Modulo per la presentazione delle osservazioni relative ai progetti sottoposti a procedimenti in materia di VIA, di competenza regionale

Oggetto: Provvedimento Autorizzatorio Unico Regionale (PAUR) di cui all'art. 27 bis del D.Lgs. 152/2006 e art. 73 bis della L.R. 10/2010 - Progetto di impianto eolico denominato "Badia del Vento" della potenza di 29,4 MW composto da n. 7 aerogeneratori ed opere di connessione ubicati nel comune di Badia Tedalda (AR). Osservazioni documentazione integ.08.03.2024

In riferimento ai documenti di risposta del proponente 113 risp-controll del 08/03/2024, in qualità di guide ambientali portano agli enti in indirizzo le seguenti osservazioni.

Grafico numero delle pale visibili

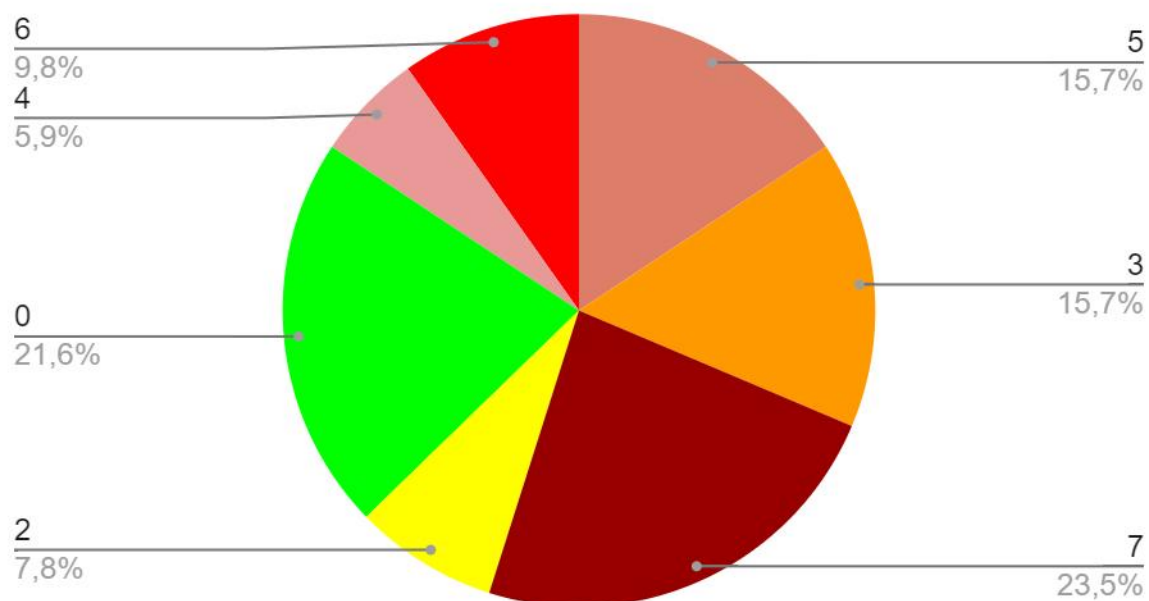
Dai grafici ricavati da questa tabella risulta che l' impianto risulta non visibile solo nel 21,6 per cento dei punti considerati, **mentre risulta visibile nel 78,4% di cui il 70,6% con più di 3 pale**, come si può ricavare nel grafico sulla visibilità delle pale.

I dati sono molto lontani dalle affermazioni del proponente sulla non visibilità dell' impianto nel 55% dei punti considerati.

Alcune immagini di ingegneria naturalistica intorno al Monte Loggio

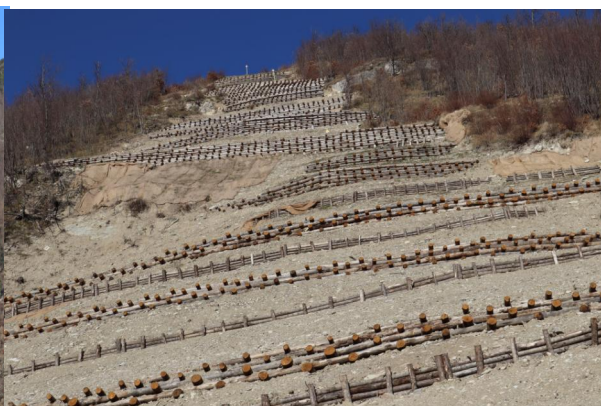
Realizzare chilometri di strade sui crinali, chilometri di cavidotti, distruggere ettari di bosco, sversare migliaia di tonnellate di cemento armato su pascoli sommitali, assalire aree di pregio naturalistico, non rappresentano in alcun modo interventi di sviluppo sostenibile, essendo incompatibili con la tutela della biodiversità, obiettivo prioritario per la Comunità Europea quale lotta al cambiamento climatico.

Lo stesso crinale, dal monte Zucchetta al monte Botolino, con il passaggio del Metadodotto, ha già subito interventi di abbattimento di boschi maturi per vari chilometri e gli effetti agiranno per decine dei prossimi anni a venire, dato che il rimboschimento sta per essere realizzato solo adesso e con piantine che non superano i dieci cm. di altezza (si vedano immagini allegate) ed inoltre altri chilometri di metanodotto sono in procinto di essere realizzati con il tratto Sestino-Minerbio.
